改善箇所説明図

座席ベルト非装着時
警報装置

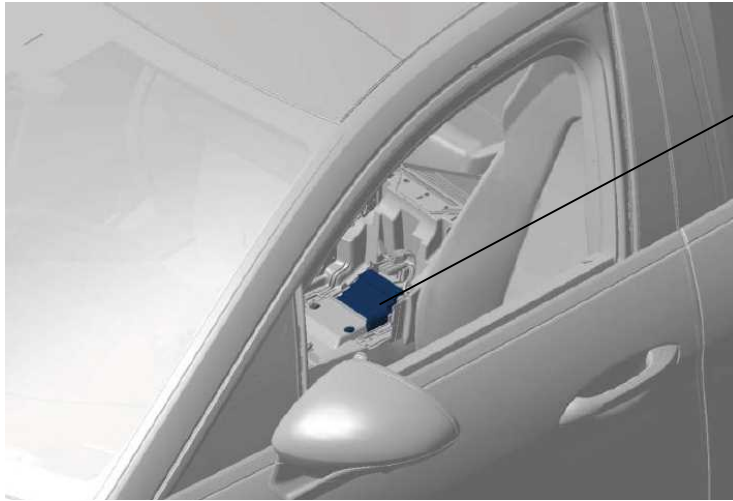
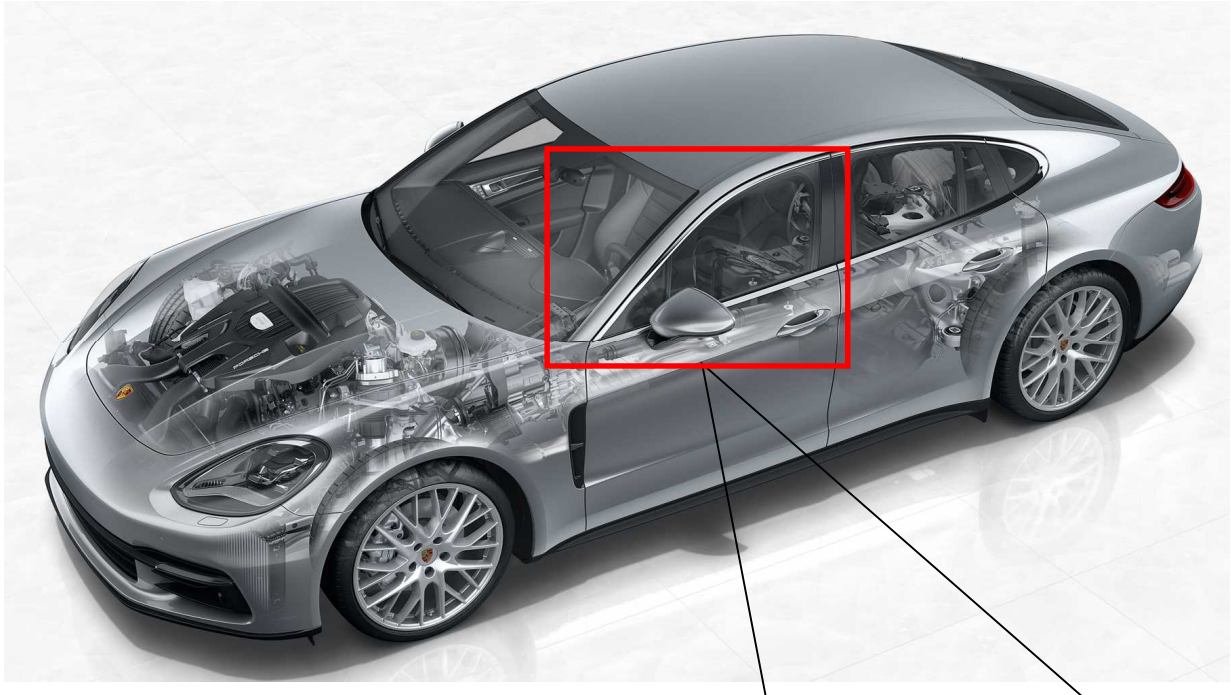
基準不適合発生箇所

座席ベルト非装着時警報装置において、運転席シートベルトバックルの状態を監視する制御プログラムが不適切なため、特定の状態でエンジンを始動した際、シートベルトを装着しているにも関わらず、当該警報装置が消灯しない。そのため、保安基準第22条の3の基準に適合しない。

改善措置の内容

全車両、座席ベルト非装着時警報装置の制御プログラムを対策プログラムに書き換える。

識別： 改善済車両には車台番号打刻の右側に黄色ペイントを塗布する。
